不具合発生箇所

<改善の内容>

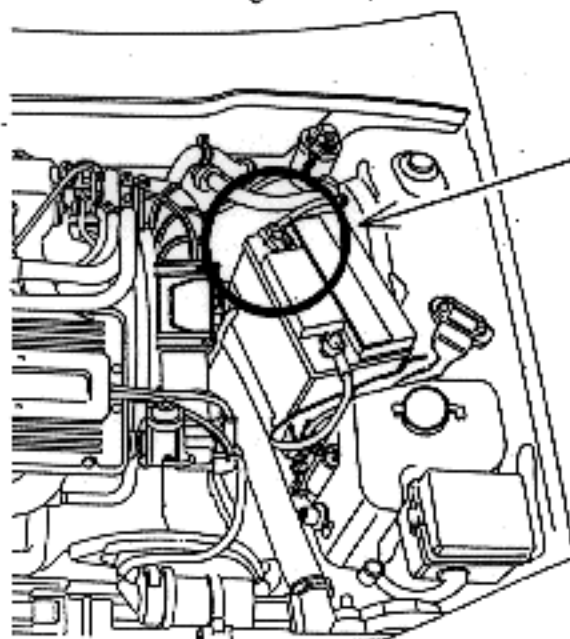
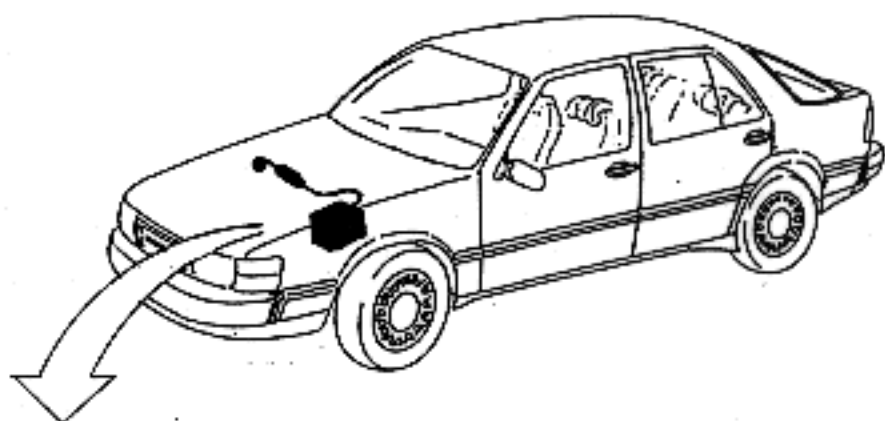
バッテリーケーブルのプラス側コネクタ
締付ボルトの径が小さいため、締付力
が低下するものがあり、そのままの状態
で使用を続けると、ターミナルとコネク
ターの接合不良状態となり、原動機の始
動に時間を要する場合がある。

バッテリーケーブルを対策品と交換する。

バッテリーケーブル

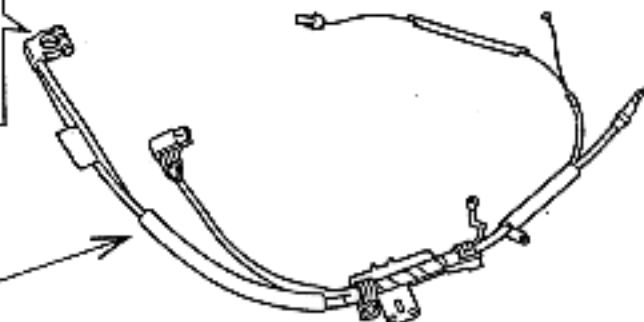
- ターミナル締付ボルト径 8mmから 8mm に変更
- ターミナル締付トルク 4Nmから 10Nm に変更
